## Ideen-Wettbewerb zu einem Bebauungsplan der Stadt Biel und ihrer Vorortgemeinden Nidau, Madretsch, Mett, Brügg und Port.

### Spezialaufgabe Bahnhof-Areal.

### Rangfolge für Bahnhof-Areal.

Spezialaufgabe Bahnhof-Areal. I. Rang ex aequo. Entwurf Nr. 12. — Verfasser: Bauverwalter R. Keller, Arch. Karl Zöllig und J. Wildermuth. — 1: 3300.

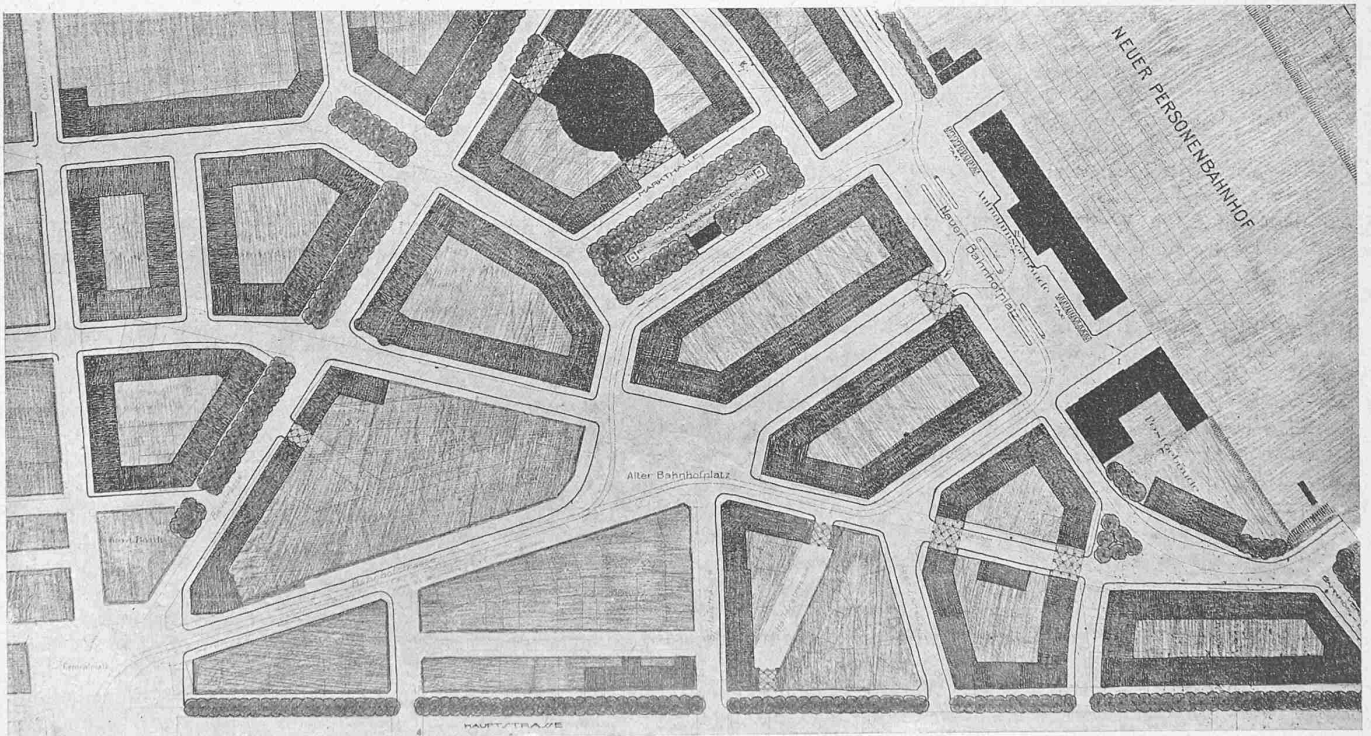
*Projekt Nr. 12 „Wo der Wille, da ist ein Weg“.* Die Aufteilung des Bahnhofgebietes ist durch zweckmässig durchgeführte Strassen und gut abgemessene Baublöcke erfolgt. Der Bahnhofplatz dürfte breiter sein. Die Ueberbauung beim Eingang der Bahnhofstrasse verdeckt das Mittelmotiv des Aufnahme-Gebäudes, letzteres sollte besser schon vom alten Bahnhofplatz aus sichtbar sein. Sehr gut eingeführt ist die Strasse alter Bahnhofplatz-Marktplatz zu den Ueberlandbahnen. Der alte Bahnhofplatz ist in richtiger Weise klein gehalten und ermöglicht überall gute Fassaden-Ausbildung. Die Einführung der Ueberlandbahnen dürfte besser gelöst sein. Die strenge und gute Architektur ist im Hauptprojekt durch eine mittlere Bogenstellung zusammengezogen, was, wie oben bemerkt, nicht zweckmässig ist und der nördlichen Platzwand zu viel Bedeutung verleiht gegenüber dem Aufnahmegebäude.

Spezialaufgabe Bahnhof-Areal. 1. Rang ex aequo. Entwurf Nr. 10. — Verfasser: Arch. Moser, Schürch & v. Gunten, Biel, und Ing. R. Walther, Spiez. — 1 : 3300.

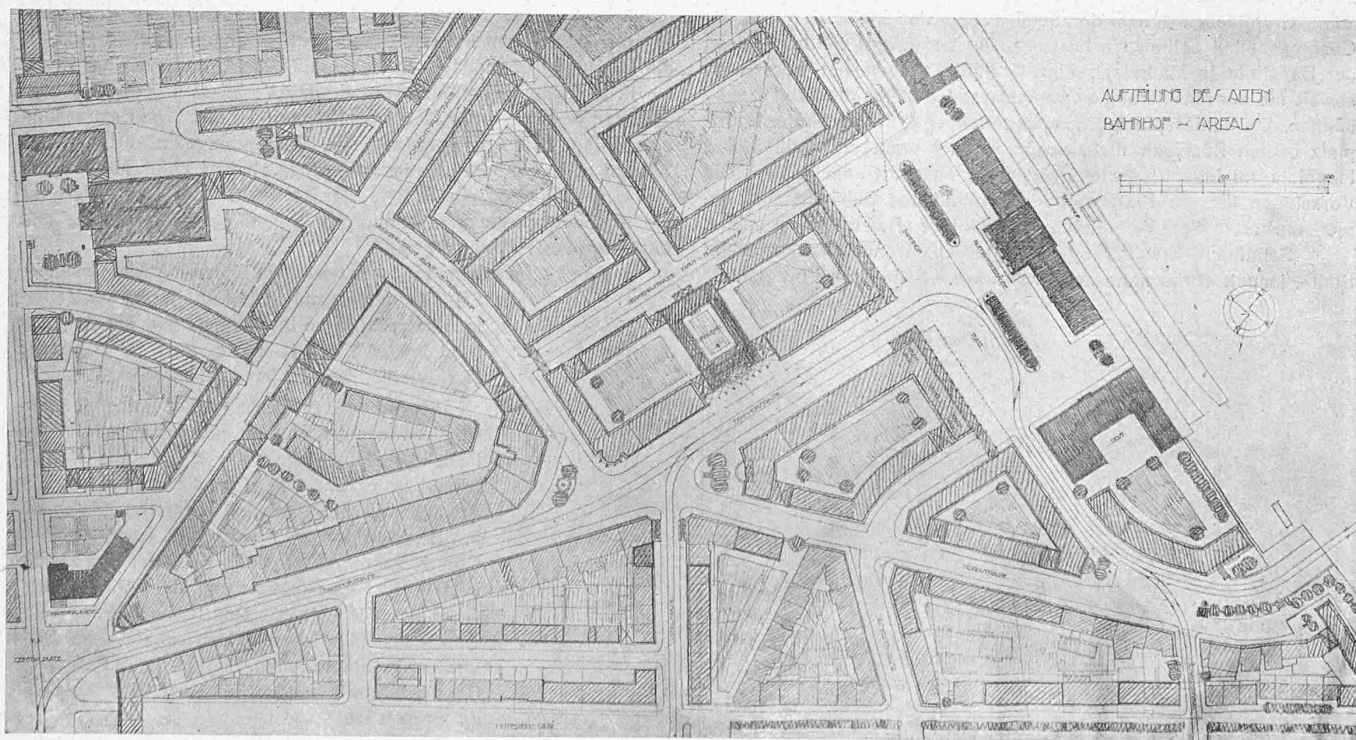
*Projekt Nr. 10 „Rosius“.* Der neue Bahnhofplatz und die Bahnhofstrasse sind richtig dimensioniert. Die Absicht, den alten Bahnhofplatz möglichst zu reduzieren, ist hier in guter Anpassung an die bestehenden Bauten erreicht, könnte aber in noch schöneren Art ausgeführt werden. Die Verkehrsstrasse nach der Markthalle und dem Güterbahnhof zweigt flüssig ab; weniger gut ist die Verbindung mit der Neben-Zufahrtstrasse zum Bahnhof. Bemerkenswert ist der Vorschlag, eine Ausstellungshalle für Uhrenindustrie in
